武庫川水系河川整備計画(案)に関するパブリック・コメント手続

『提出された意見等の概要とこれに対する考え方(案)』

意見募集期間 : 平成22年10月12日～平成22年11月1日

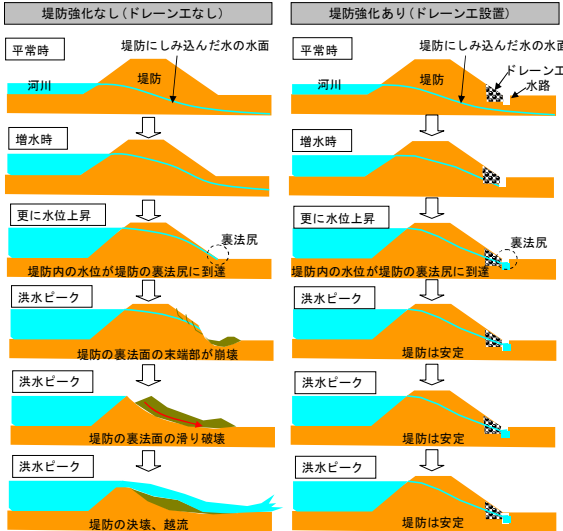
| 大項目 | 中項目 | 意見等の概要 | 件数 | 県の考え方 | 該当箇所 | 関連する河川整備計画の記載内容 下線は変更箇所 |
|-----------|-------|--|----|--|------------------|-------------------------------|
| 2 河道対策 | 整備効果 | わからない点や要望がある。下記に列挙するので今後の計画策定時に明らかにしてほしい。 ・・・・・・・・ 築堤区間の阪急神戸線付近は整備済になっているが本当に大丈夫なのか。その根拠を示して欲しい。 ・・・・・・・・ | 1 | 〔既に盛り込み済みです〕 右図のとおり、阪急電鉄付近では、現況流下能力が3,200m ³ /s以上あり、現在の整備水準（2,600m ³ /s）を満足しています。また、今回の河川整備計画（案）で目標とする戦後最大洪水に対する河道分担流量についても現状の河道で安全に流下させることが出来ます。 | ・本文P49 図4.1.1 | <p>図4.1.1 現況流下能力と河道への配分流量</p> |
